## (2) よくある指摘 (配置図)

### (3) よくある指摘（平面図）

#### (4) よくある指摘（立面図、断面図）

## (5) よくある指摘（構造関係）

■配置図 S=1/100

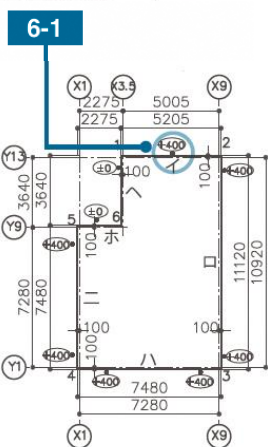
斜線検討(道路斜線、北側斜線)結果を記載してください。

(2) 配置図

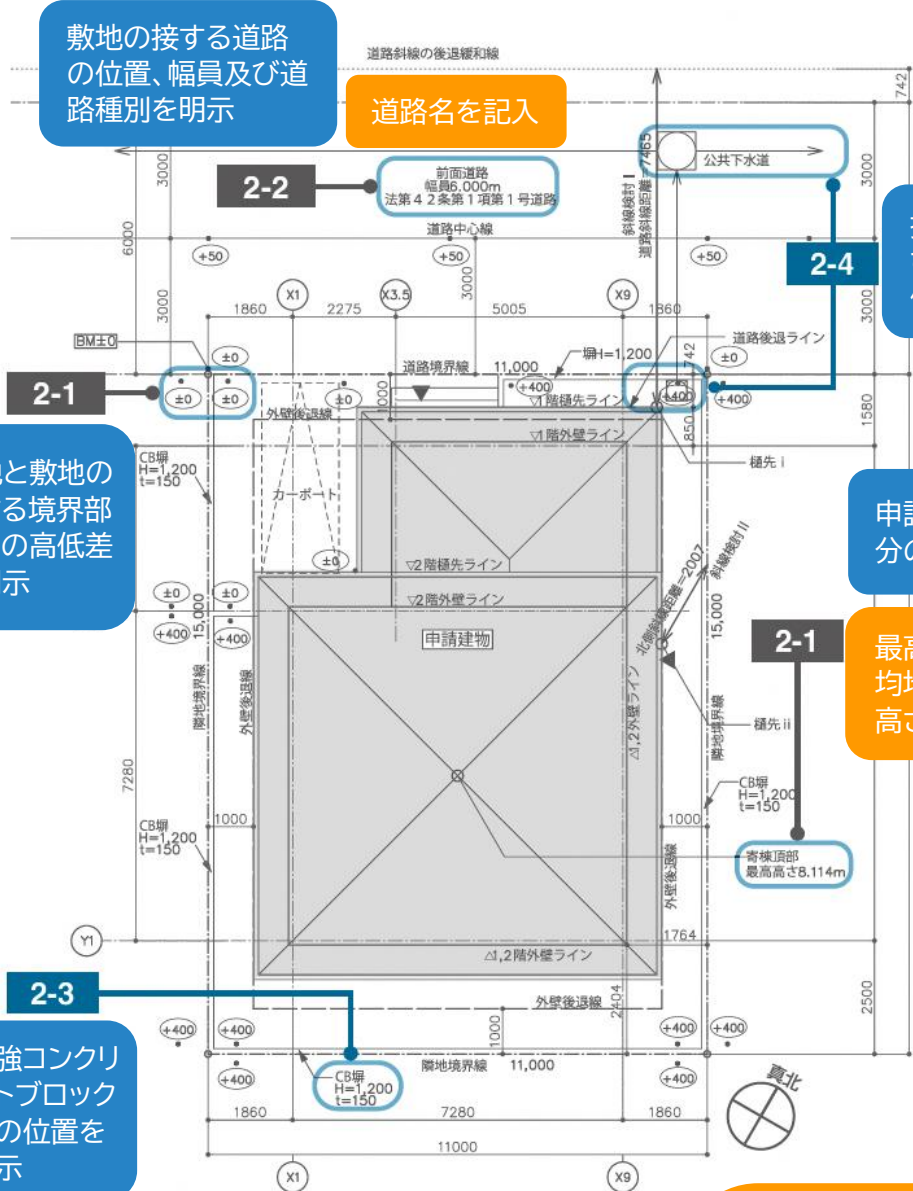
- ・ 基準法の道路の種類が間違っている。

(例) 法 42 条 1 項 二号道路 (開発道路) が市町村道認定され法 42 条 1 項 一号道路 (市町村道) になっているが、法 42 条 1 項 二号道路のまま記載 道路幅員が 4.0m 未満なのに法 42 条 1 項 一号道路で記載
---

- ・ 建築物配置の寸法が一箇所しか記載していない。
- ・ 排水経路、放流先 (下水道、集落排水) の記載がない。
- ・ 敷地地盤の高低差があるのに法面、構造物の記載が無い。
- ・ 川、水路、農道、斜面など、隣接地の状況についての記載がない。
- ・ 塀などの構造物について、新設・既設の別、高さ、構造などの記載がない。
- ・ 敷地内外 (建築物周囲共) の地盤高低差の記載が無い。  
→ 高低差がある場合は平均地盤を算出
- ・ 容積率は法第 52 条第 1 項 (用途地域による容積率)、法第 52 条第 2 項 (前面道路の幅員による容積率) の規定によるが、2 項の検討がされていない場合が多い。
- ・ 道路中心線を車道部分の中心線で記載している。(歩道含む全体幅員の中心)
- ・ 敷地に道路が 2 以上接道している場合は、幅員の最大のを前面道路とする。  
(巻末資料 104 ページ参照)
- ・ 道路と敷地に高低差があり、建築物から道路に通じる階段や傾斜路等の有効な通路等が設けられていない場合は、敷地が接道しているとはいえない。
- ・ 北側斜線の一番不利な場所の距離が記載されていない。真北の角度が間違っている。
- ・ 採光の D 寸法の記載 (別図でも可) がない。上部の庇からの距離になっていない。

① 1階平面図

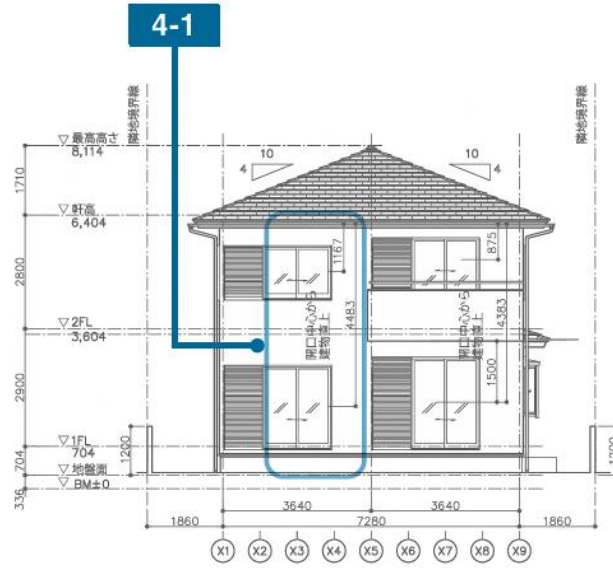
- ・住宅用火災警報器がエアコンや24時間換気（第一種）吹出口から1.5m以上離れていない。
- ・寝室として使用する室に（寝室）の記載がない。※県の取扱いにより記載が必要（住宅用火災警報器の設置を判断する為）
- ・居室、非居室の判断が不明瞭な記載がある。

(例) ヌック等と室名が記載してあるのに天井高さが2.1m未満  
サービスルームで室名を記載しているが窓を計画していない

- ・屋外部分の用途（ポーチ、テラス、物干し場、自転車置場等）を記載していない。（用途により床面積に算入する必要があります。）
- ・建築、床面積算出用の寸法に一部記載もれがある。
- ・平面図と24時間換気の計画図書とが整合していない。

(例) 平面図には納戸の建具に通気措置を計画しているが、24時間換気計算では換気対象外として計算している。

- ・防火、準防火地域内で延焼の恐れのある範囲内にある屋根、外壁、軒天、開口部（局所換気、24時間換気等含む）の仕様が記載されていない。
- ・窓無しトイレの照明、換気扇の記載がない。（施行令第28条関連）
- ・換気計算等で滑り出し窓の開放角度、一部滑り出しの窓の開放寸法の記載がない。
- ・カーポートを別棟増築する場合に、既存建物の採光等の検討がされていない。

① 南側立面図

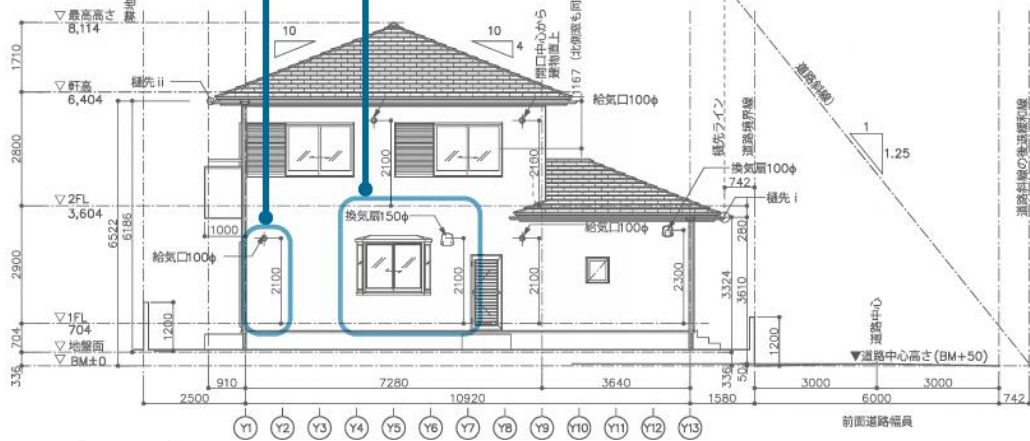
道路斜線の検討を行ってください。

(11) 給排水衛生・電気設備図

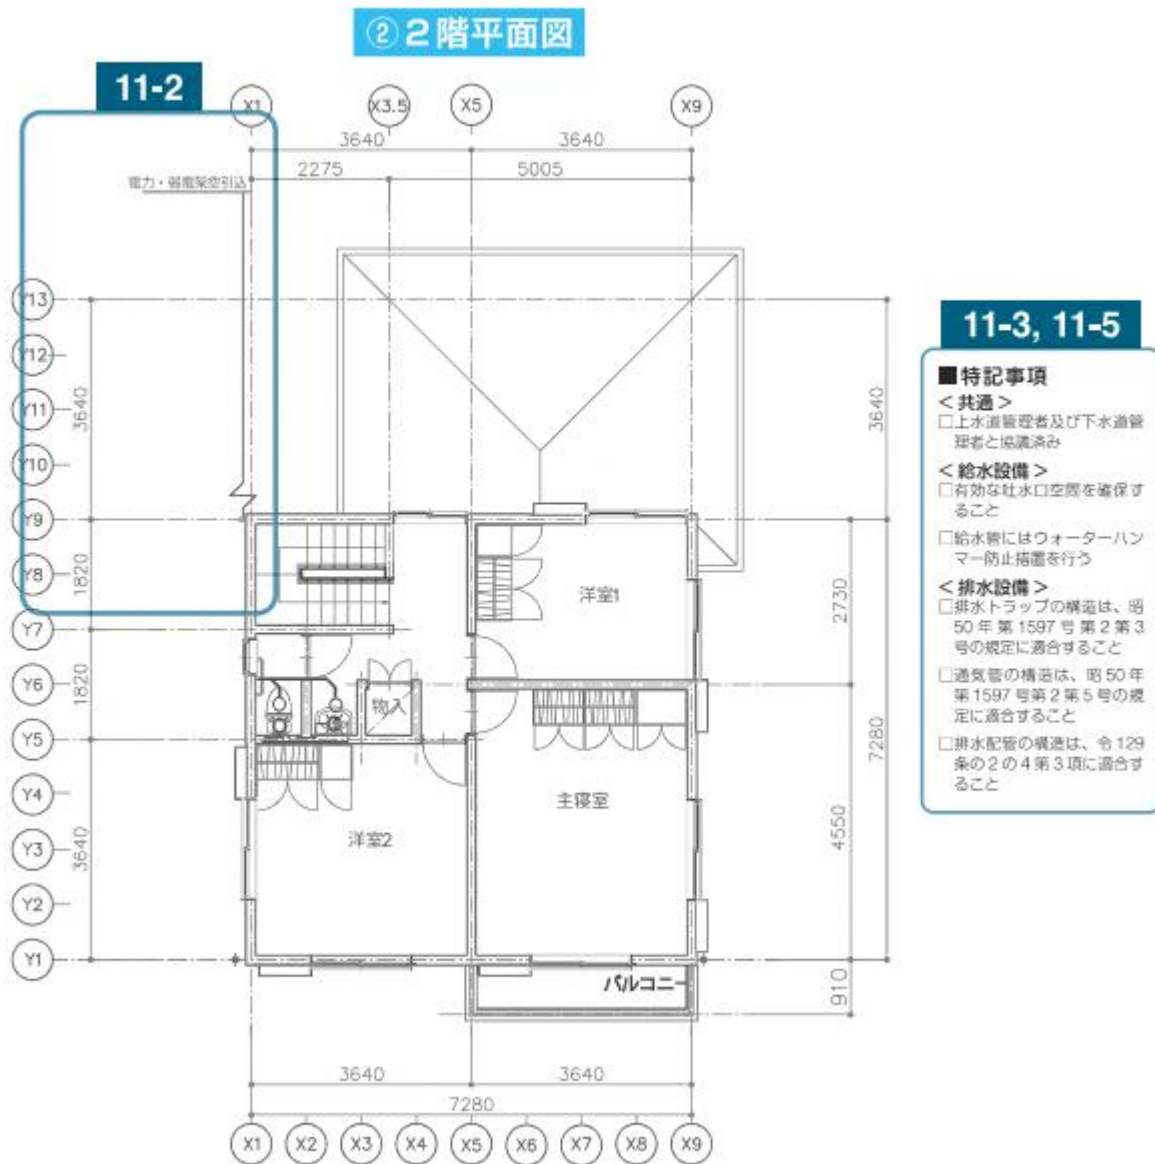
### (6) よくある指摘（給排水衛生・電気設備図）

- ・ 配管の種類が凡例と整合していない。区別がつかない。
- ・ マニュアル P59 の 11-3、11-5 に例示記載されているような事項の記載がない。
